**Avis délibéré sur le projet d'exploitation
du parc éolien des Pinceaux
à Pringy et Drouilly (51)
porté par la société ÉOLE DES PINCEAUX**

n°MRAe 2022APGE127

Nom du pétitionnaire	ÉOLE DES PINCEAUX
Communes	Pringy et Drouilly
Département	Marne (51)
Objet de la demande	Demande d'autorisation environnementale de construire et d'exploiter un parc éolien de 9 aérogénérateurs et 3 postes de livraison.
Date de saisine de l'Autorité environnementale	21/09/2022

Figure 1 : Périmètre d'étude du projet et zone d'implantation des éoliennes

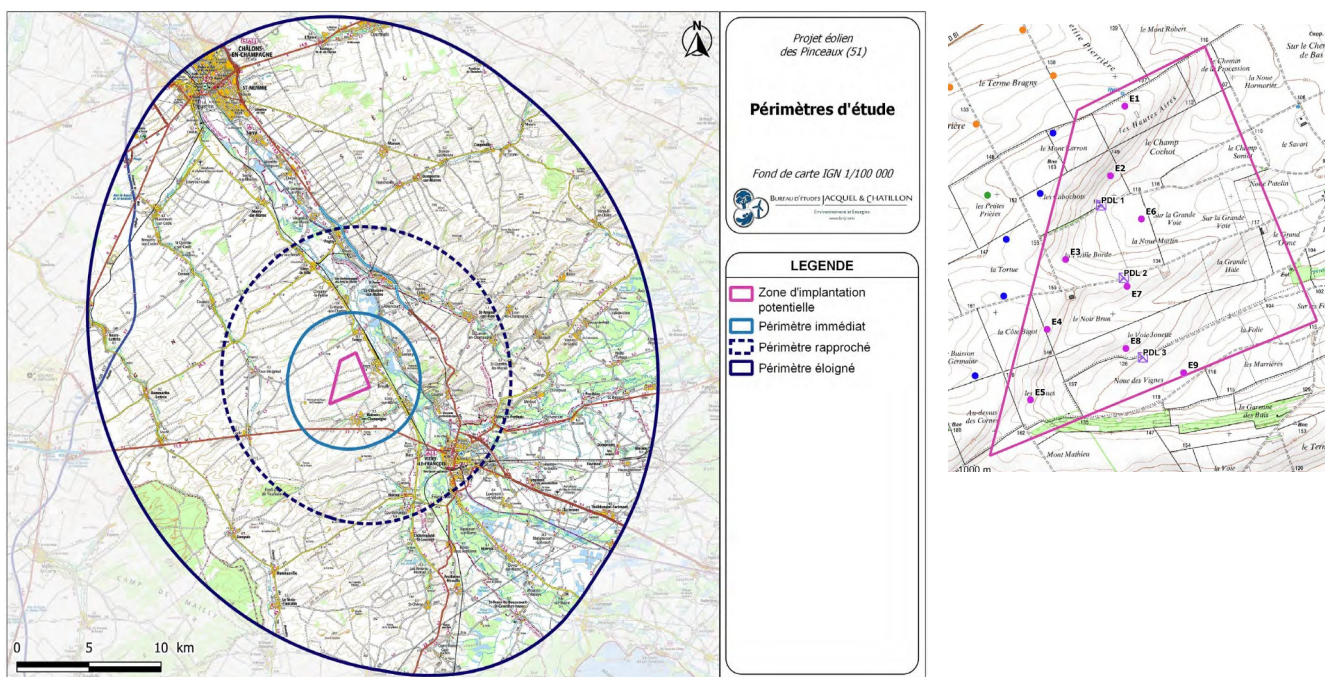
Le projet du parc éolien des Pinceaux s'insère au sein d'un pôle de parcs éoliens existants (*Figure 2*). L'aire d'étude immédiate (2 km) comporte 5 parcs déjà construits pour 57 éoliennes et l'aire d'étude éloignée (14 km) comporte 57 parcs éoliens pour 257 éoliennes construites ou autorisées, en plus de celles de l'aire immédiate (*Figure 2*). Enfin, les 9 éoliennes du projet sont réparties en deux lignes orientées nord-est/sud-ouest dont une éolienne (E9) légèrement décalée vers le sud-est (*Figure 1*).

Figure 2 : Contexte éolien vis-à-vis des parcs environnants

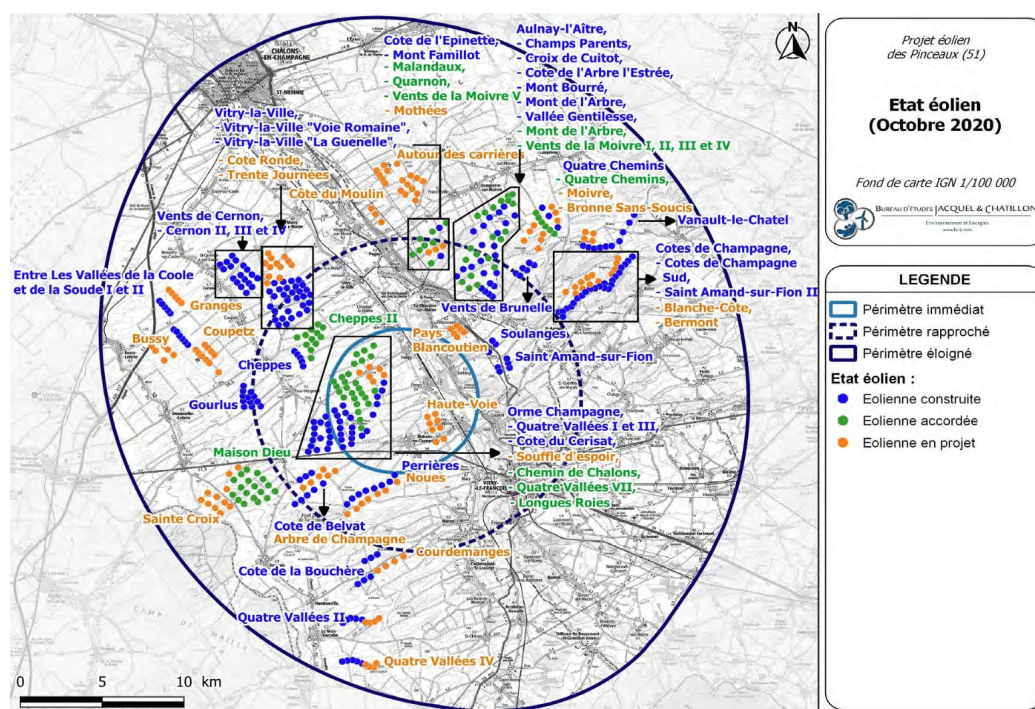
Le parc éolien des Pinceaux s'insère dans un secteur déjà très impacté par la présence d'éoliennes (Figure 2). De plus, la ZIP et son environnement direct sont caractérisés par un flux migratoire local soutenu et des axes de migration primaires aux abords des éoliennes projetées. Ces deux éléments conduisent à mettre en garde sur d'éventuels impacts notables liés aux effets cumulés.

L'étude réalisée met en avant un effet barrière non négligeable lié à la présence des parcs voisins. Cette étude mentionne que le couloir de migration local identifié dans la ZIP est partiellement impacté sur sa longueur par le projet. Les oiseaux pourraient décaler leur trajectoire plus à l'est pour contourner le parc, ne pouvant pas bifurquer à l'ouest étant donné l'occupation de la zone par des parcs éoliens voisins. De nombreuses espèces telles que les faucons, les milans, les busards ainsi que les limicoles, sont potentiellement susceptibles d'être impactés par les éoliennes E1 à E5 avec un risque accru pour les milans et les busards qui ont tendance à ne pas dévier leur trajectoire à l'approche des éoliennes. Enfin, sans remettre en cause les études réalisées, l'Ae alerte sur le risque de recomposition des couloirs migratoires liée à la densification des parcs aux alentours de la ZIP du parc éolien des Pinceaux.

L'Ae recommande au pétitionnaire d'analyser sur la durée les effets cumulés négatifs de son projet avec les autres parcs construits ou autorisés à proximité en analysant de manière plus fine et étendue à l'ensemble des parcs éoliens voisins les suivis environnementaux post-implantation, en s'assurant de la fiabilité des résultats de ces suivis et en l'argumentant. La présence d'éventuels effets cumulés négatifs et conséquents justifie d'autant plus la nécessité de validation des mesures de détection-arrêt des éoliennes vis-à-vis de l'avifaune.

Figure 3 : Sensibilités avifaunistiques du Schéma Régional Éolien Champagne-Ardenne et implantation du projet vis-à-vis des enjeux écologiques

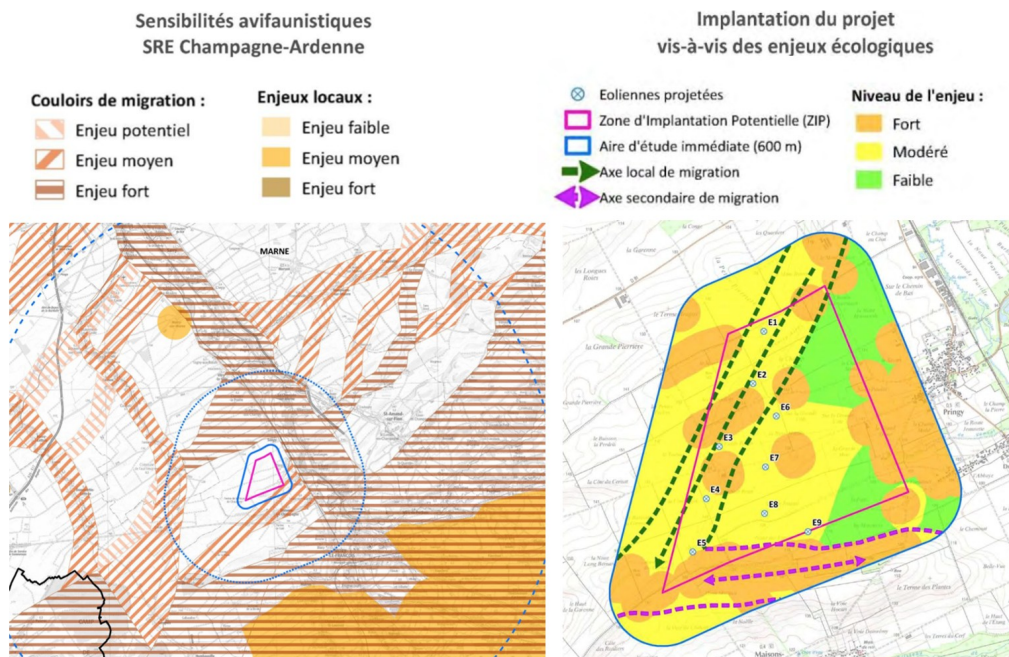
D'après le Schéma régional de l'Éolien (SRE) Champagne-Ardenne⁷, la zone d'implantation potentielle (ZIP) du projet se situe entre deux couloirs de migration principaux d'enjeux forts et une partie du projet se situe dans un couloir de migration secondaire dans sa partie sud-est (Figure 3).

L'Ae relève que les éoliennes E1 à E5 sont implantées au niveau des axes de migration locaux et que l'éolienne E9 se trouve au niveau d'un axe de migration secondaire. Cette disposition peut engendrer un impact sur les espèces présentées ci-dessus et particulièrement pour le Milan royal qui semblerait suivre majoritairement un axe migratoire dans la lignée des éoliennes E1 à E5.

De plus, le dispositif est mis en œuvre toute l'année et non plus limité à la période de migration post-nuptiale. L'Ae regrette que le dispositif proposé relève d'un engagement de moyens et non pas de résultats et que les paramètres de fonctionnement d'un tel dispositif ne soient pas précisés, et notamment les performances ciblées par le pétitionnaire. Enfin, le pétitionnaire s'engage à réduire l'attractivité des plateformes à la base des éoliennes (gravillonnage, désherbage thermique...) et d'exclure la période de mars à juillet pour les travaux de terrassement des éoliennes.

- **décrire de manière plus précise le système de détection-arrêt, notamment sur son**

paramétrage et sur les performances attendues (étendue de la zone surveillée, distance de détection des espèces cibles, fiabilité de détection...) ;

- **prévoir un dispositif de validation des performances du système dès sa mise en service ainsi que des mesures alternatives pouvant être mises en œuvre en temps réel au cas où les performances du dispositif ne seraient pas suffisantes. L'Ae recommande par ailleurs de préciser les performances ciblées par le pétitionnaire (précisions sur les paramètres du système d'arrêt, sur les performances et les résultats attendus).**

Figure 4 : Bloc diagramme présentant les éoliennes du projet dans leur contexte paysager

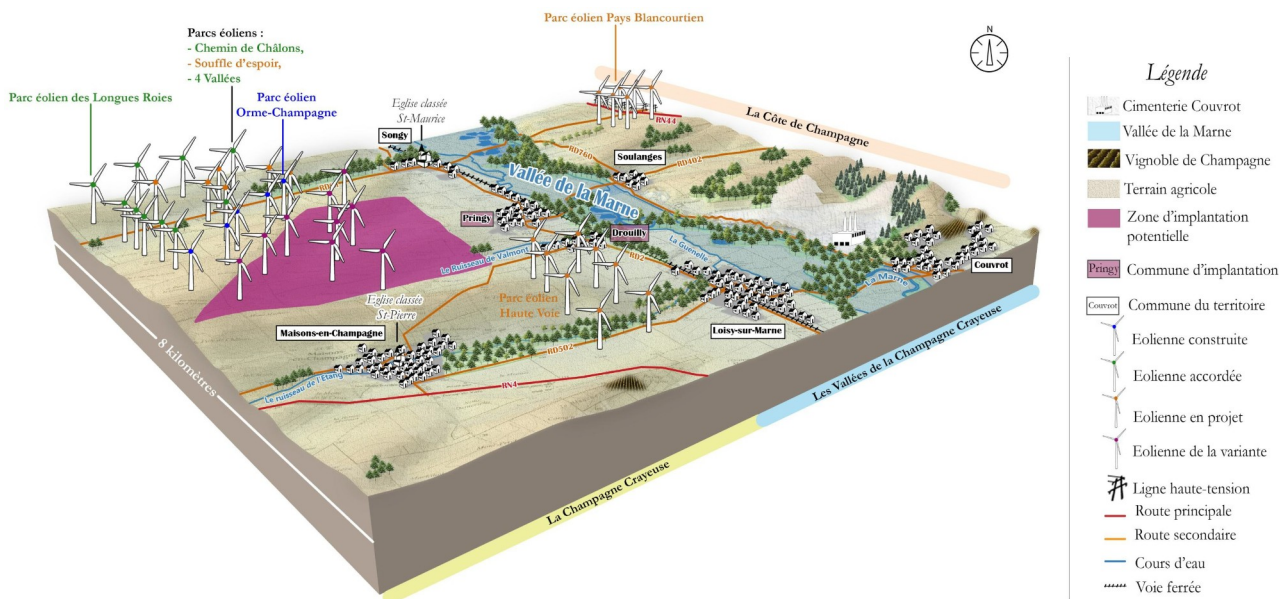
Le projet est implanté en Champagne crayeuse, en densifiant un pôle de développement de l'éolien déjà très important entre Châlons-en-Champagne et Vitry-le-François (plus de 300 éoliennes construites ou autorisées dans l'aire d'étude éloignée). L'organisation des 9 éoliennes est cohérente avec les parcs voisins (Orme-Champagne notamment) auquel le projet se raccroche visuellement (*Figure 4*).

Figure 5 : Diagramme d'encerclement depuis le village de Pringy

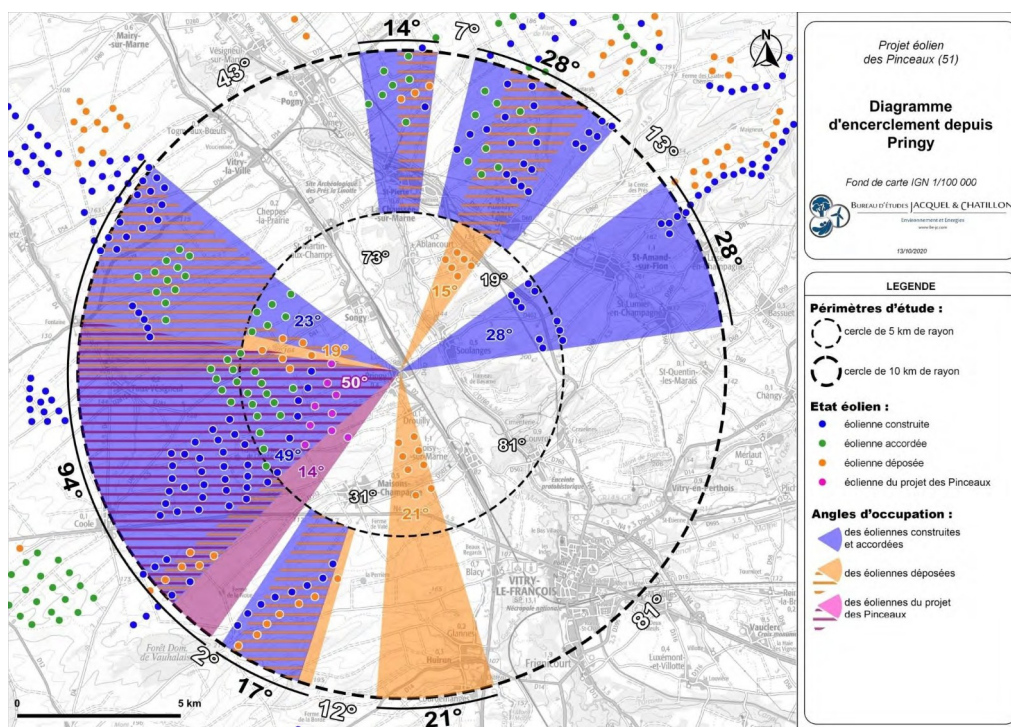
Dans le cas particulier du village de Pringy, les parcs construits, accordés et en projet occupent un total de 202° au sein d'un rayon de 10 km et l'angle de respiration visuelle le plus grand est de 81° (Figure 5).

L'Ae constate que les seuils de non-acceptabilité du SRE vis-à-vis de la saturation visuelle sont atteints et que les communes citées précédemment méritent une attention particulière puisqu'elles ne bénéficient pas de l'effet d'écran lié au relief ou aux boisements. De plus, le projet se situera en première ligne du bloc d'éoliennes déjà présentes. En ce sens, le pétitionnaire prévoit une mesure d'accompagnement qui consiste en la mise en place d'une « bourse aux végétaux » pour les riverains souhaitant planter un filtre visuel en fond de terrain. Mais l'Ae relève qu'aucune vérification de son efficacité n'est présentée. De plus, pour que cette mesure soit efficace, les arbres proposés devront être suffisamment grands ; le montant financier de cette mesure semble donc sous-évalué.

Dans le cadre d'un nouveau dossier, l'Ae recommande au pétitionnaire de proposer des mesures de réduction efficaces venant en complément des écrans végétaux dont l'efficacité n'est pas démontrée.
